MEL66002-CR000116-01  
Incidencia 5833462

Nueva ubicación

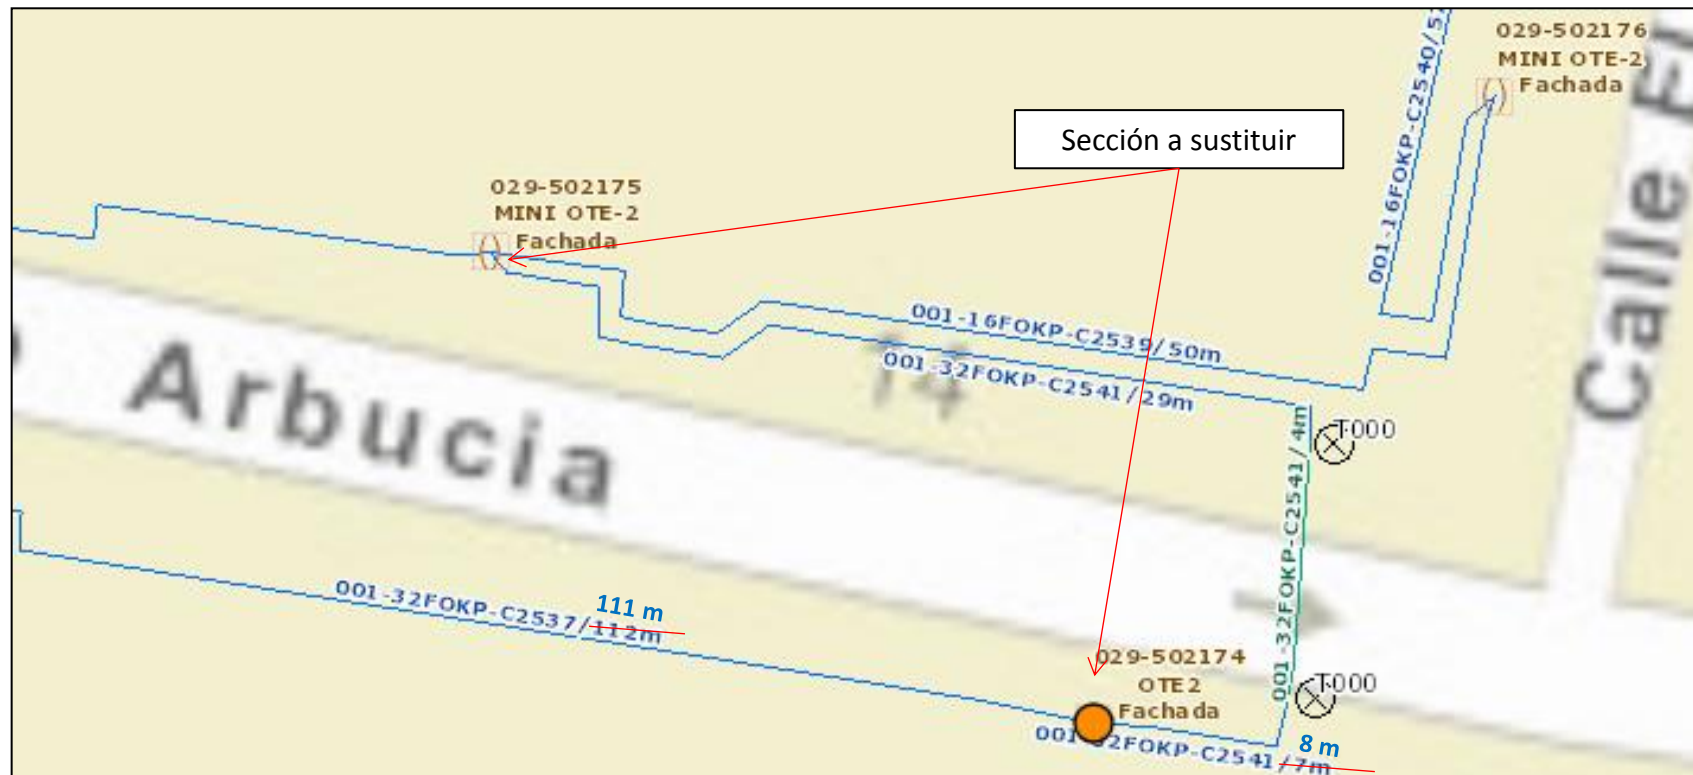
- Reubicar CTO 029-52-502174 a fachada de vivienda nº 13, cambiar sección de C2541 (29m FACH+4m CAN+8m FACH) desde MINI-OTE2 029-52-502175.
- Reparar agujeros de grapas en fachada de nº 11 y embriar nuevo cable sobre los existentes.
- A la hora de tender acometidas, no realizar nuevos taladros.
- Requiere TP, propietario solicita que se programen los trabajos el próximo jueves 21/06/2018, contacto **José Benjamín 657406983**.
